改善箇所説明図①

基準不適合発生箇所

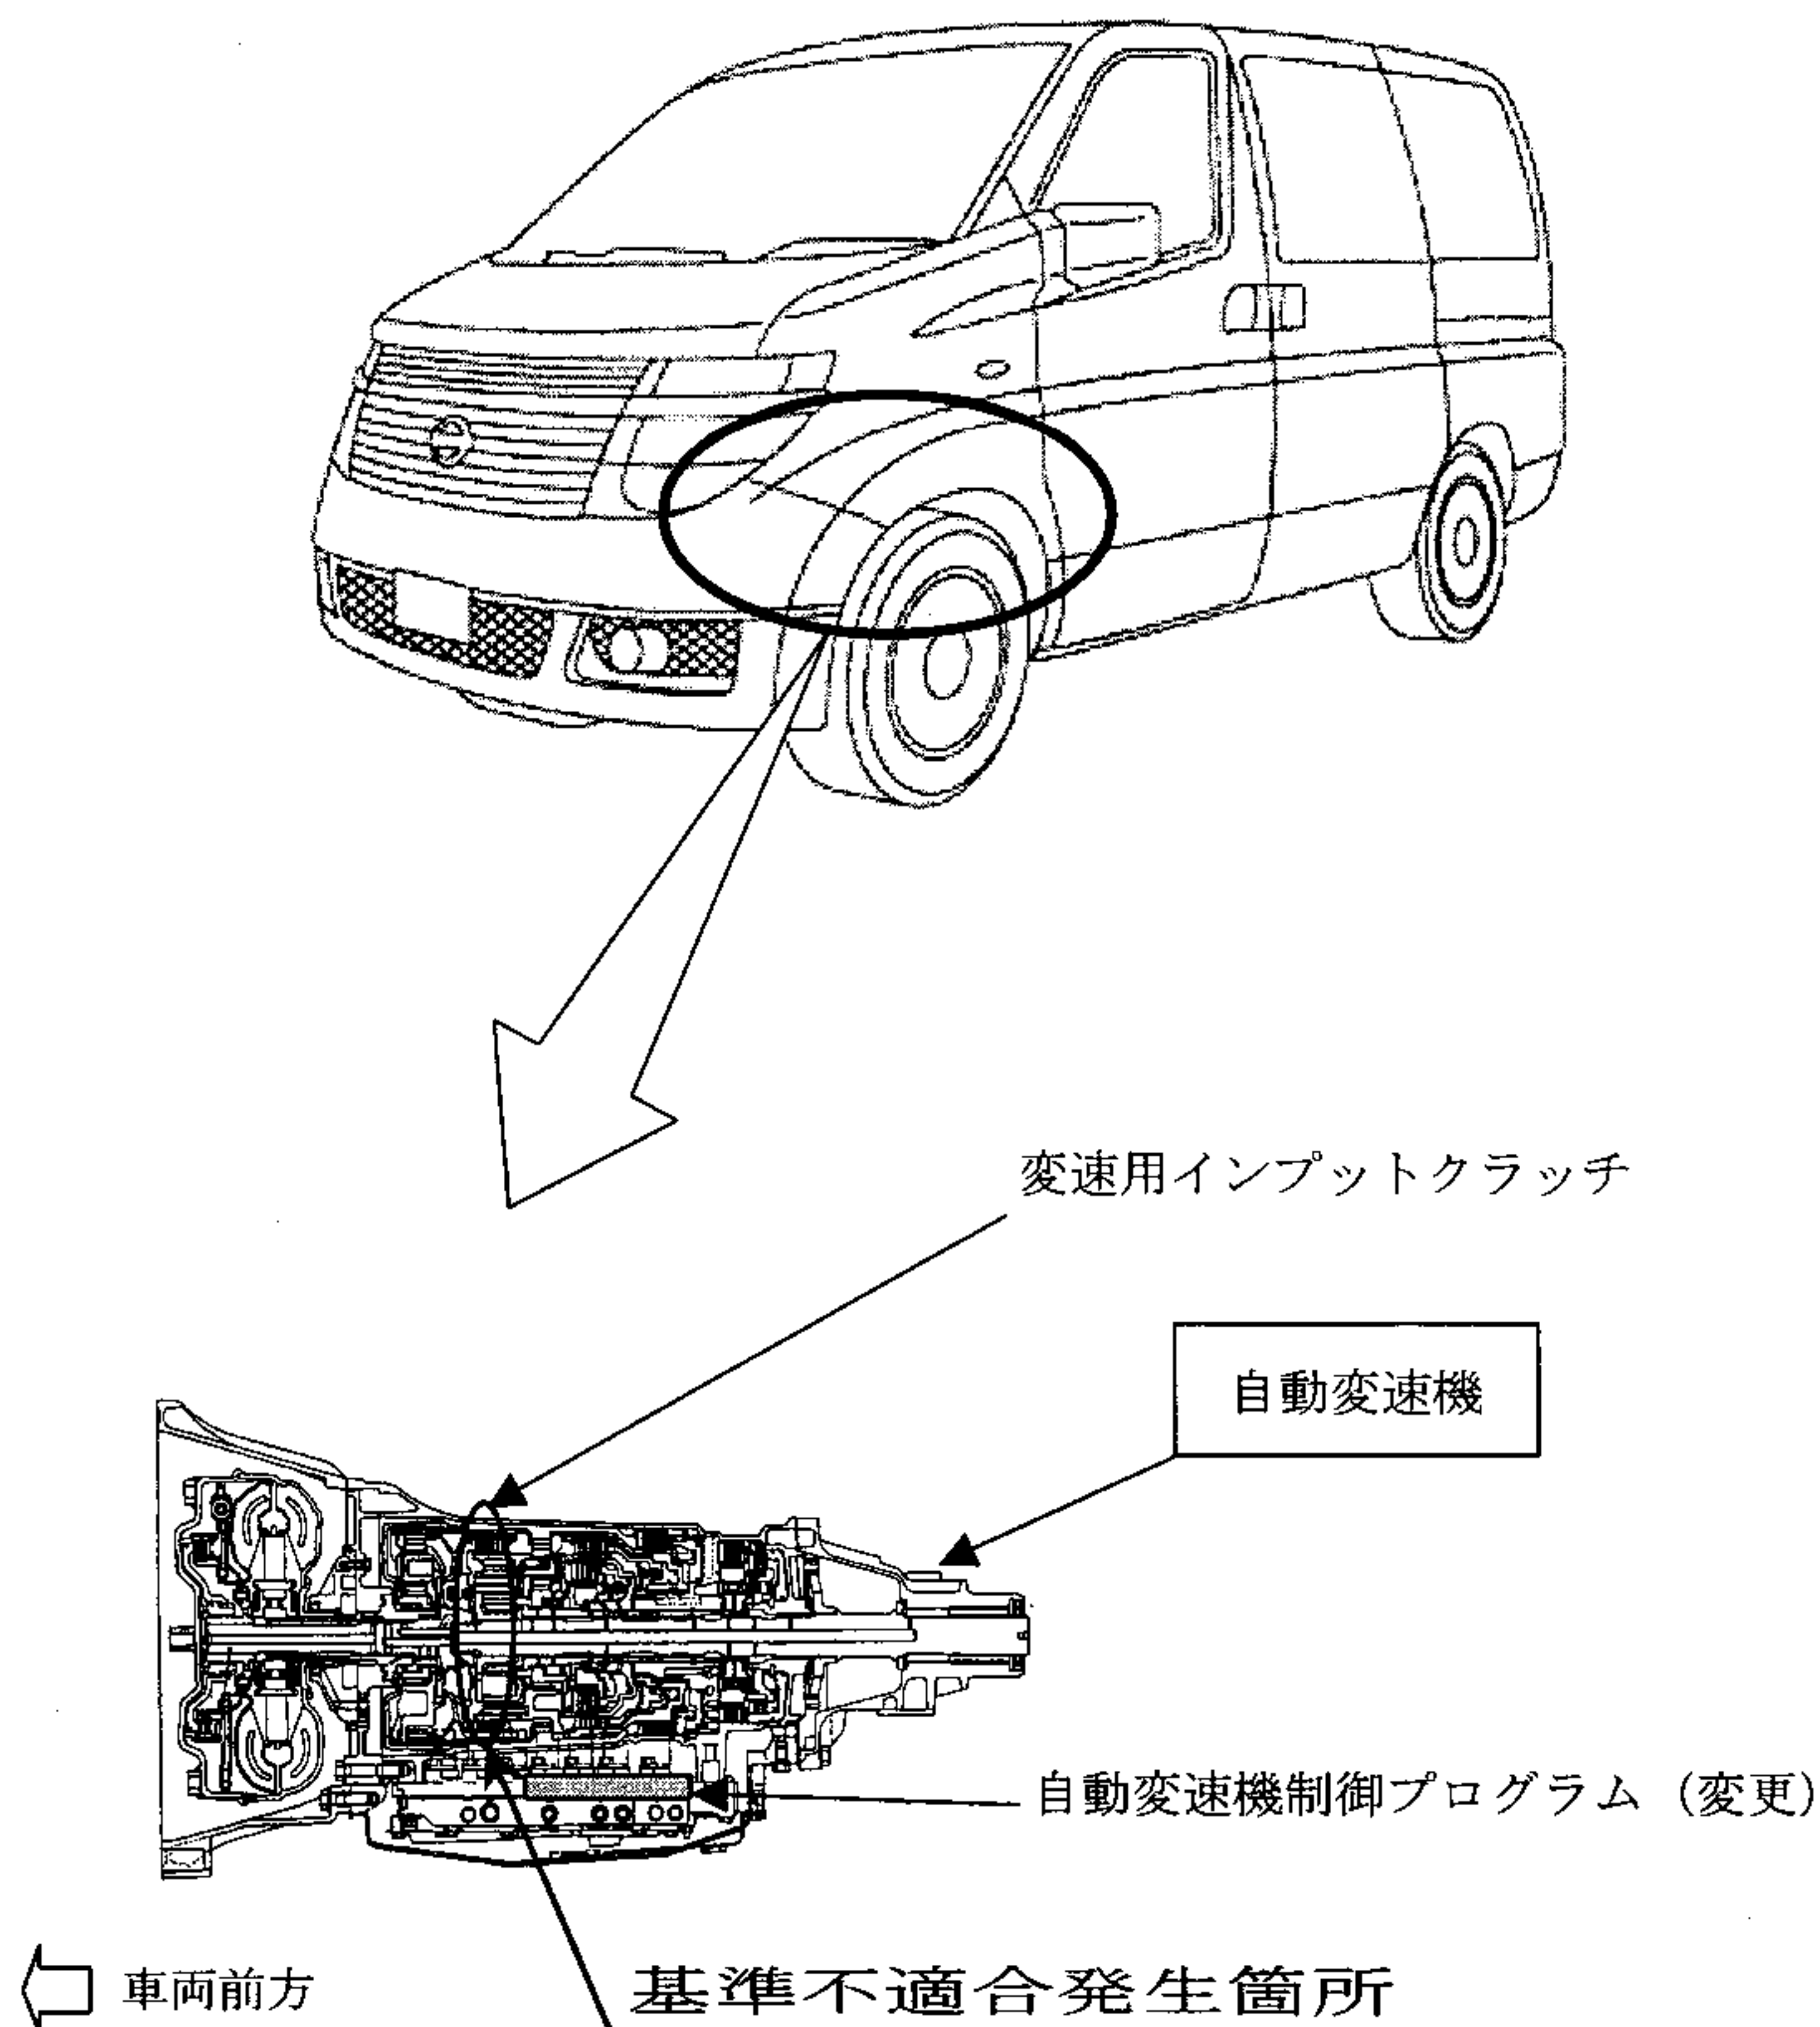
動力伝達装置において、自動変速機の制御プログラムが不適切なため、変速用インプットクラッチの油圧が低いものがあり、5速での高速走行時に当該クラッチが滑り、エンジンが空吹きするおそれがある。そのままの状態で使用を続けると、車体振動が発生し、より低速のギアにおいても滑りが発生する事により、アクセル操作に応じた加速が困難になり、最悪の場合、中高速で走行出来なくなるおそれがある。

全車両、故障診断装置による故障履歴の確認および自動変速機のオイルを点検し、滑った形跡が確認されない時は、制御プログラムを変更する。滑った形跡が確認された時は、自動変速機を制御プログラムを変更した対策品と交換する。

識別：黄色のペイントをモデルナンバープレートに左横に塗布する。
